Dossiers Géothermar, géothermie Marignane-Vitrolles
**Mémoire en réponse à l'avis de la Mission Régionale d'Autorité
environnementale PACA**

Réponse de CBE à la MRAE pour dossier géothermie Marignane-Vitrolles

Document de référence : Volet Naturel d'Etude d'Impact (VNEI) – CBE (Cabinet Barbanson Environnement) décembre 2019

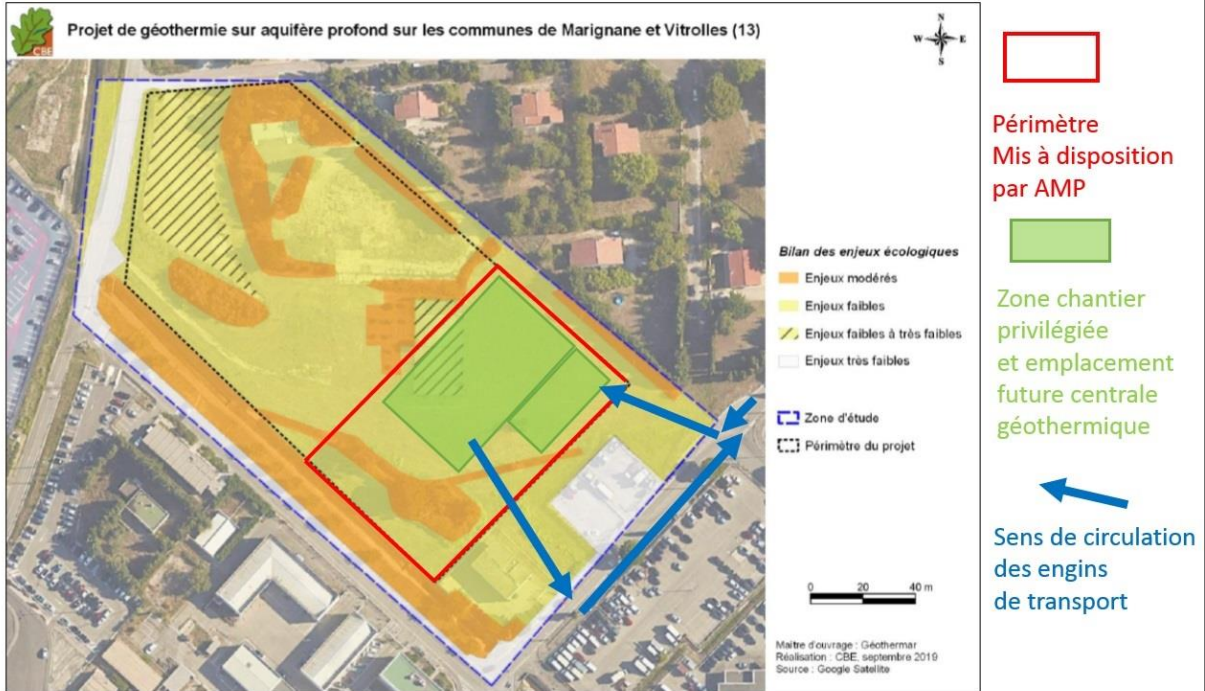
Les incidences sont estimées de façon générale par grande catégorie d'habitats et d'espèces (amphibiens, chiroptères, mammifères, hors chiroptères, avifaune), sans référence à l'emprise des futures installations considérées comme « *non connues précisément à ce jour* ».

Au stade de l'élaboration du VNEI, l'emprise définitive du projet n'était pas connue, **il a été fait le choix de prendre une emprise dite maximale, soit 1,9 ha**, afin de ne pas sous-évaluer les incidences du projet (excepté pour les deux accès figurés ci-après dont la localisation n'a pas été anticipée).

Dans le cadre de cette réponse à l'avis de la MRAE, de nouvelles informations relatives à l'emprise du projet ont été transmises à CBE. **Le projet final représente environ 5 000 m²** (périmètre rouge sur la carte suivante) incluant les aménagements définitifs de la future centrale géothermique (figurés en vert) et la zone de travaux qui prendra préférentiellement place au droit des aménagements.

A cela s'ajoutent aussi deux accès temporaires au chantier (il est prévu, si nécessaire, la mise en place d'un remblai compacté avec un revêtement d'enrobé bicouches ou équivalent, sur une largeur de 6 à 8 mètres) prenant place sur des zones déjà artificialisées (cf. remarque ci-après).

Les aménagements définitifs ont été positionnés sur des zones de moindres enjeux écologiques (faibles à très faibles) mais une altération en phase travaux des autres milieux voire une destruction ponctuelle en phase exploitation (busage du petit fossé temporaire par exemple) sont à considérer.

Par rapport aux incidences résiduelles évaluées dans le VNEI (sur la base d'une emprise de 1,9 ha), y compris pour la perte d'habitat de chasse des chiroptères, elles sont en réalité plus réduites.

bilan des enjeux écologiques à l'échelle de la zone étudiée

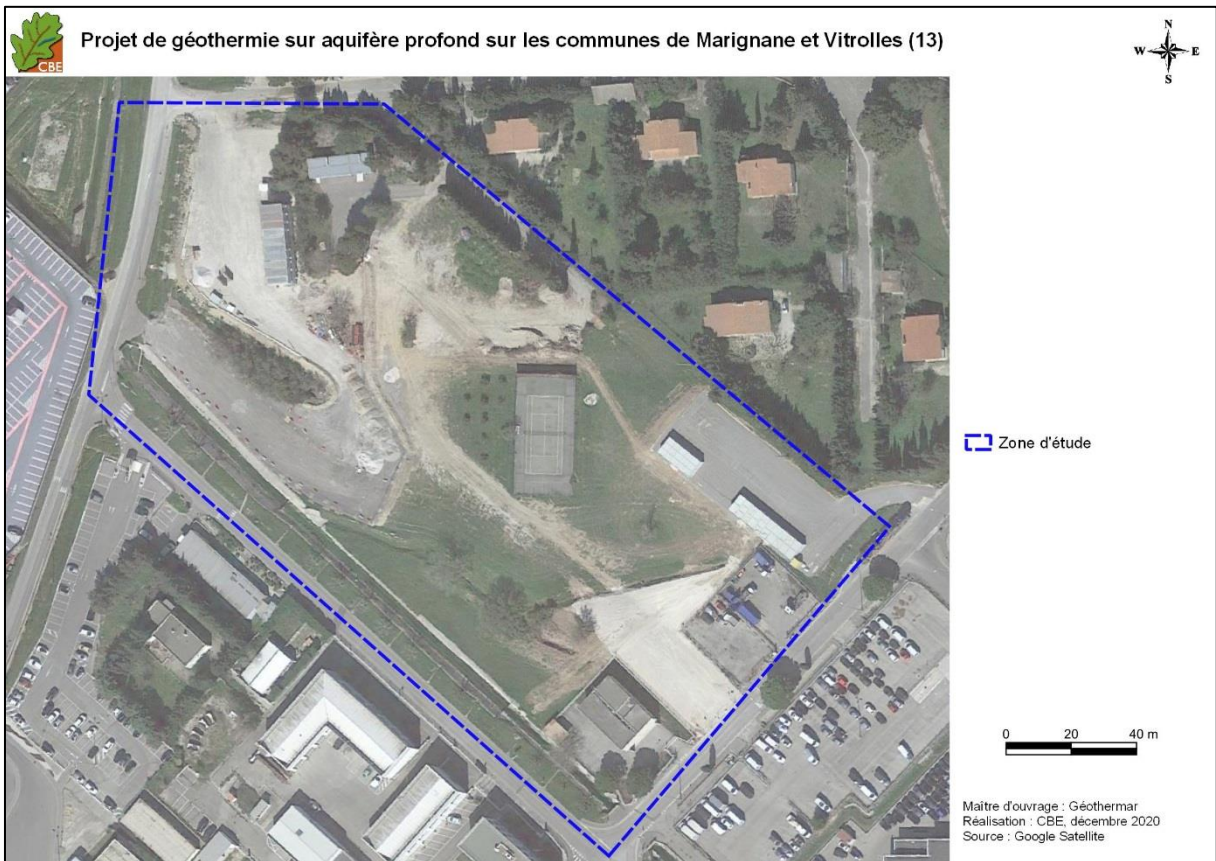
Aucune carte de superposition entre les composantes du projet industriel et les secteurs écologiques sensibles mis en évidence dans l'état initial n'est présentée dans l'étude. Pourtant, certains éléments d'implantation des installations de forage sont mentionnés dans le dossier : la surface nécessaire en phase exploitation pour les têtes de puits (estimée à 200 m²), la localisation des deux têtes de puits et des installations de forage. Il est indispensable que la carte de sensibilité écologique du site soit mobilisée sur le plan opérationnel à toutes les phases de l'opération (études préalables, forage exploratoire, exploitation de la boucle géothermique).

Les trois mesures de réduction proposées (MR1 Respect d'un calendrier d'intervention ; MR2 Limiter l'éclairage nocturne sur le site ; MR3 Limiter la propagation des espèces invasives) sont de nature à limiter le dérangement et la destruction des espèces, essentiellement en phase travaux. En revanche, elles ne concernent pas la limitation de la destruction permanente d'habitat et de territoire de chasse pour les espèces mobiles telles que les chiroptères ou l'avifaune.

Cf. carte ci-avant

Etant donné le caractère incertain de l'emprise au stade de l'élaboration du dossier, une telle mesure d'évitement spatiale ne pouvait être prise par le pétitionnaire.

Comme le présente la carte précédente, les aménagements définitifs s'implantent sur des secteurs de moindres enjeux.

Ces derniers, évalués en 2019, ne tiennent toutefois pas compte des artificialisations perceptibles sur les fonds photo-aériens plus récents et qui ont très probablement contribué à diminuer l'intérêt écologique global du secteur.
